1. Tektur

FESTSTELLUNGSENTWURF

Unterlage / Blatt-Nr.: 5/5 T
 Lageplan

**Bundesstraße B12: Kempten (A 7) - AS Jengen/Kaufbeuren (A 96)
 Erweiterung auf 4 Fahrstreifen
 Planungsabschnitt 6
 Untergemaringen - Buchloe (A 96)
 Bau-km 0+000 bis 10+200**

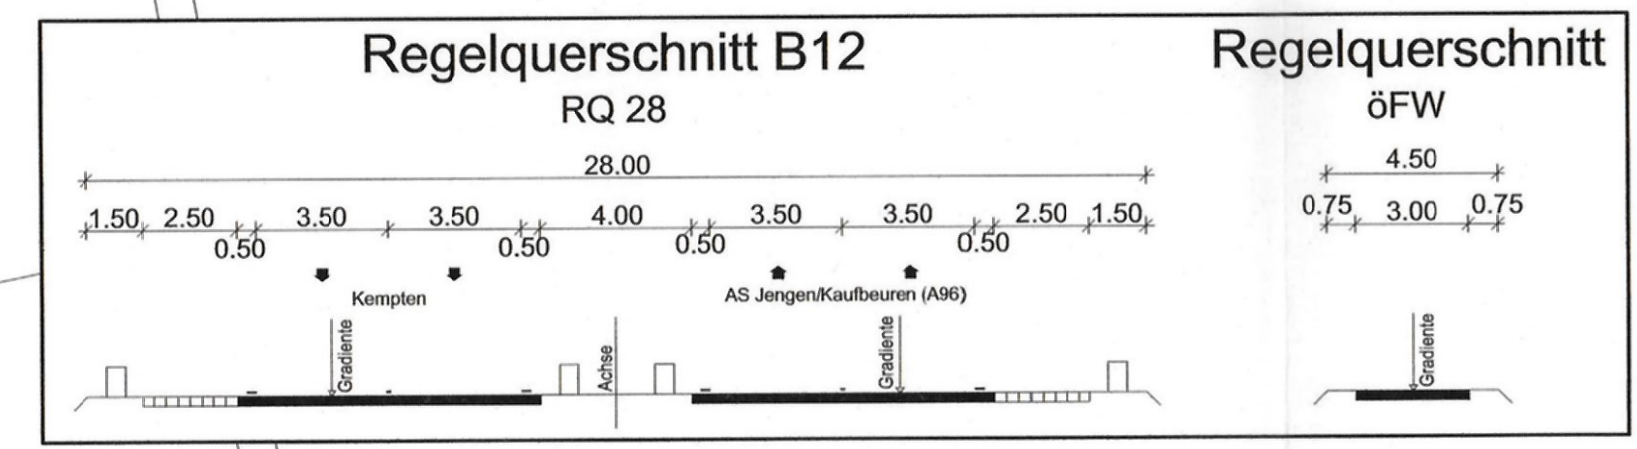
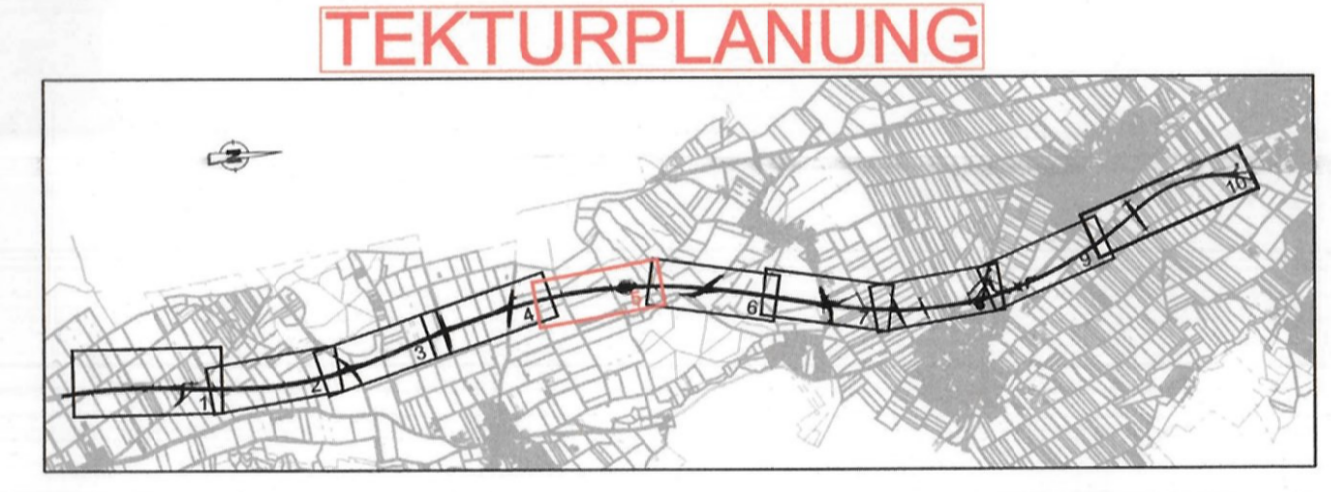
Nr.	Art der Änderung	Datum	Zeichen
1	1. Tektur vom 20.01.2022; unterbrochene Zuwegung wiederhergestellt	Januar 2022	wmc
